改善箇所説明図

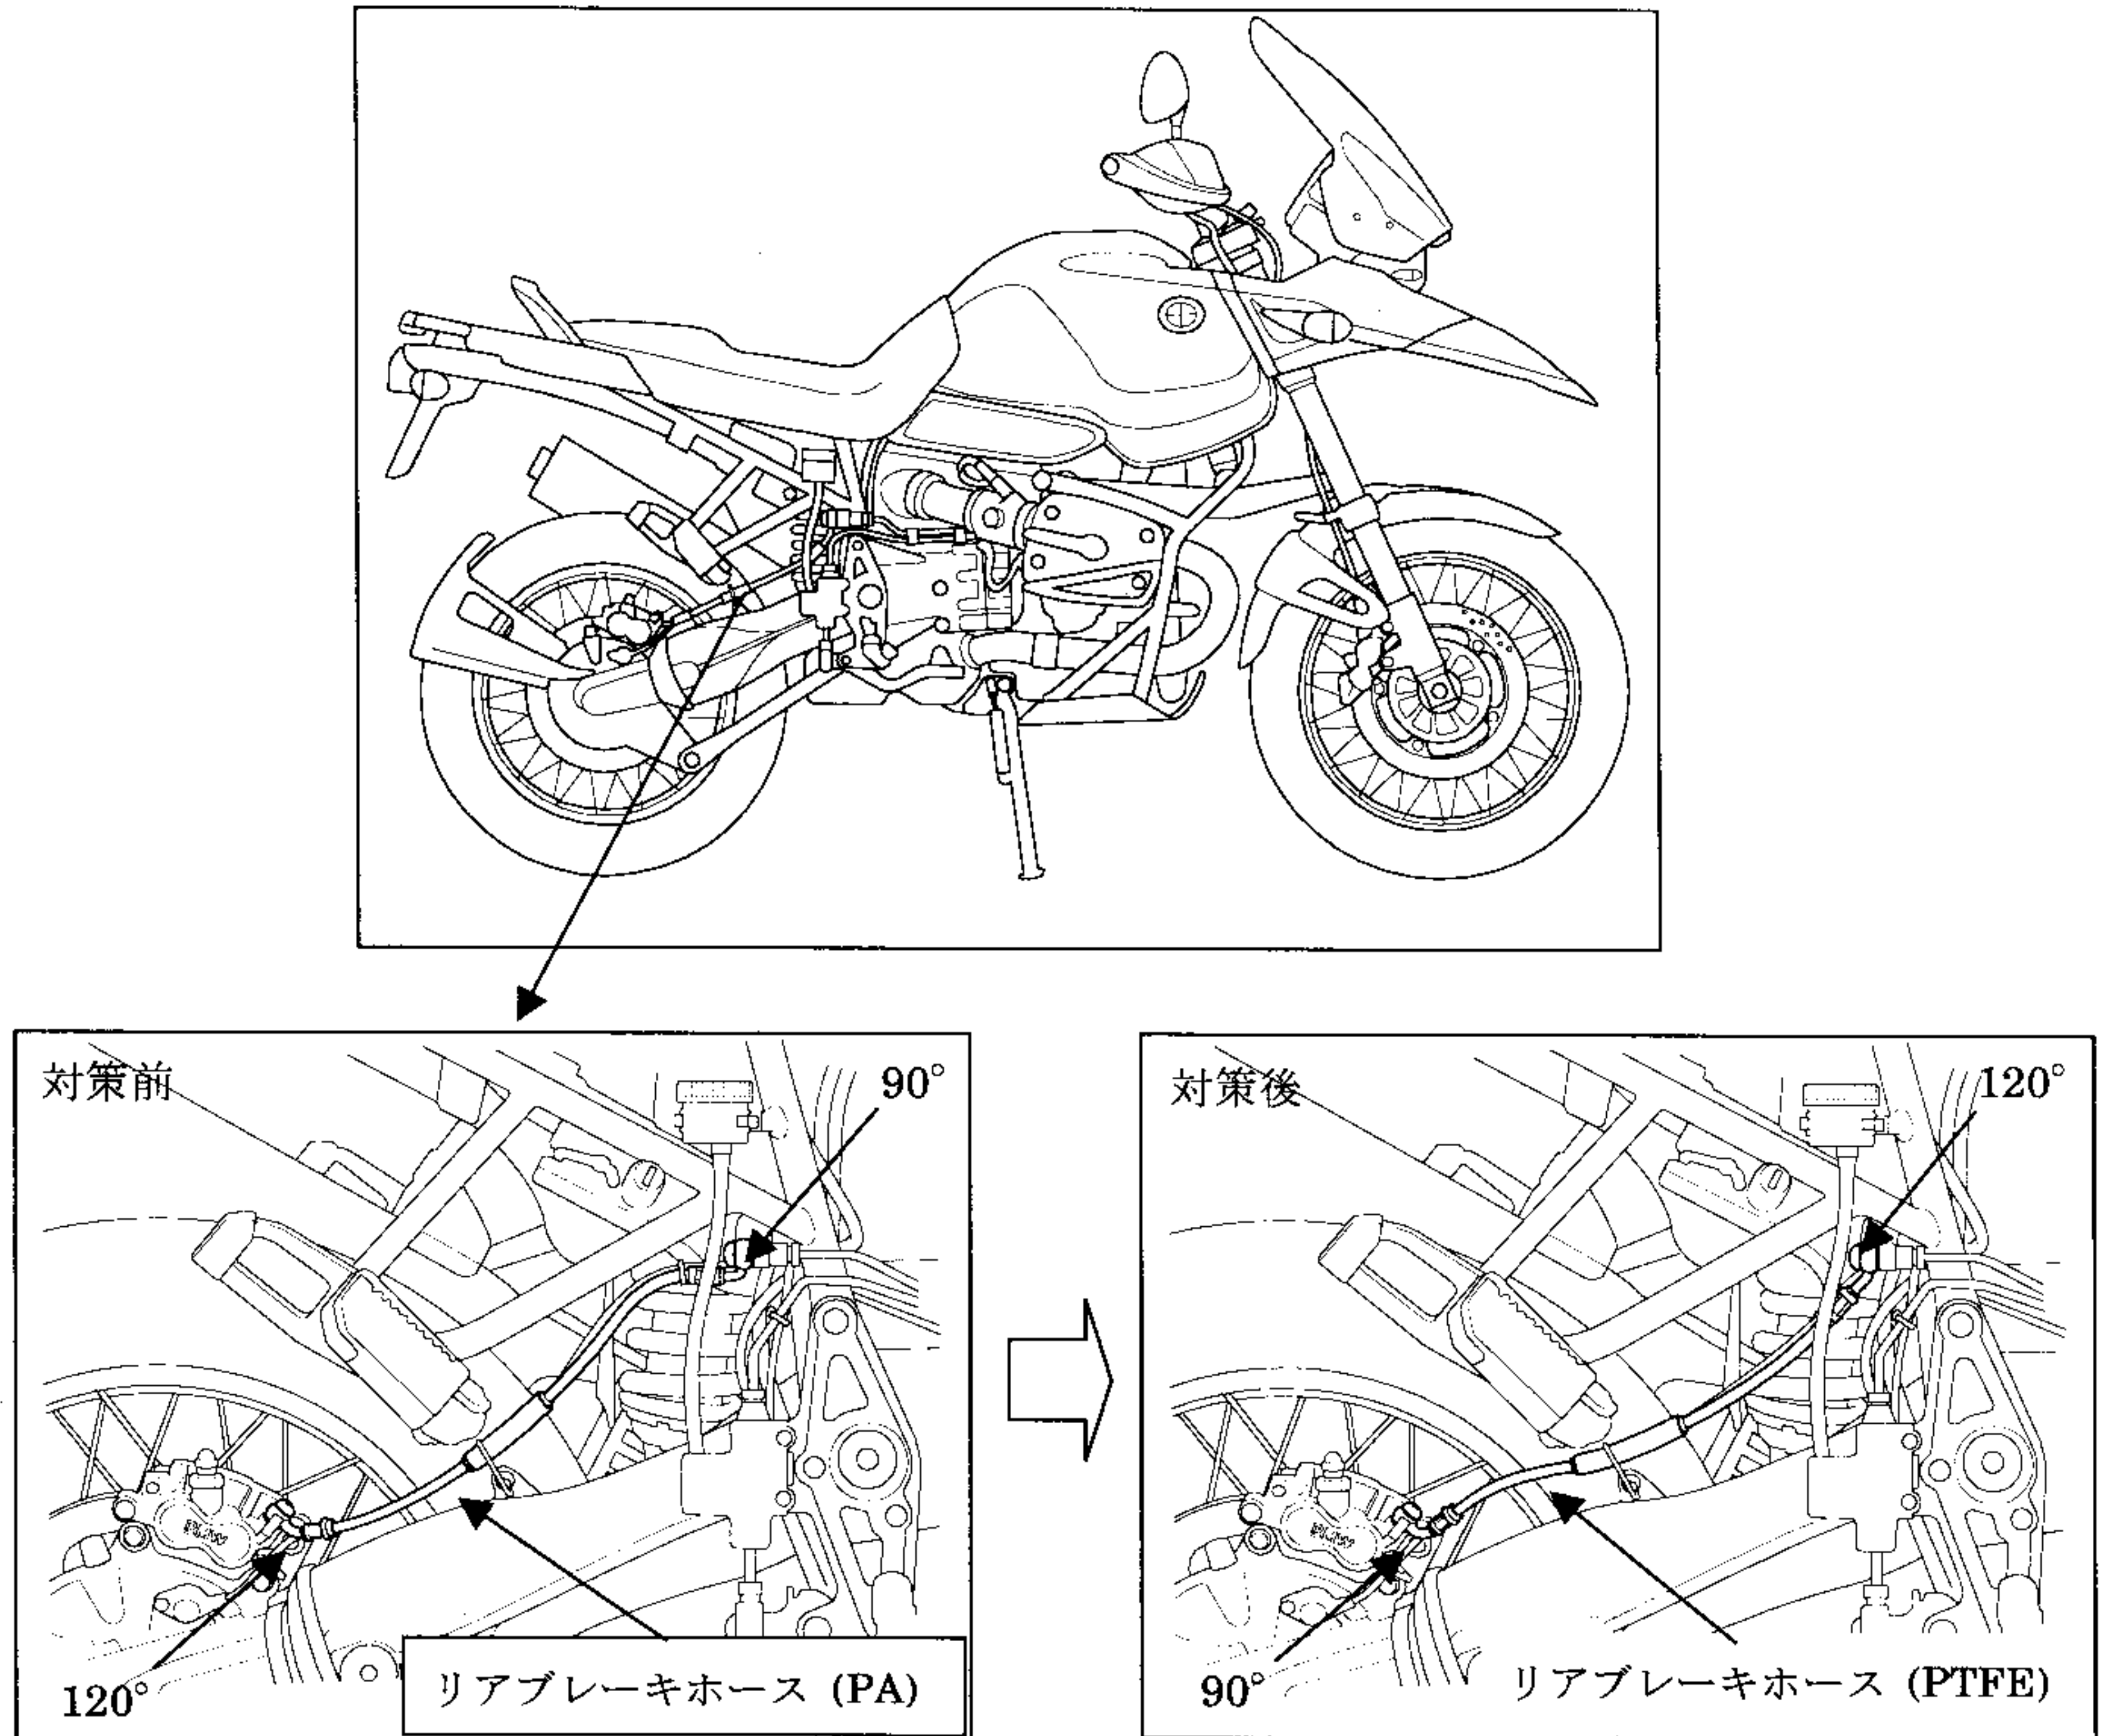
基準不適合箇所

後輪制動装置において、ブレーキホースの材質及び取付方向（一部の車両については取付方向のみ）が不適切なため、緩衝装置の伸縮により当該ホースが大きく曲げられ、そのままの状態で使用を続けると、当該ホースが破損することがあり、制動液が漏れて制動不能となるおそれがある。

改善の内容

全車両、当該ブレーキホースを確認し、対象となるものはブレーキホースを対策品と交換する。

全車両、ブレーキホースを正規の方向に取り付ける。

識別

組み付け方向はフィッティングの角度と位置

材質は識別マーク“E”の有無
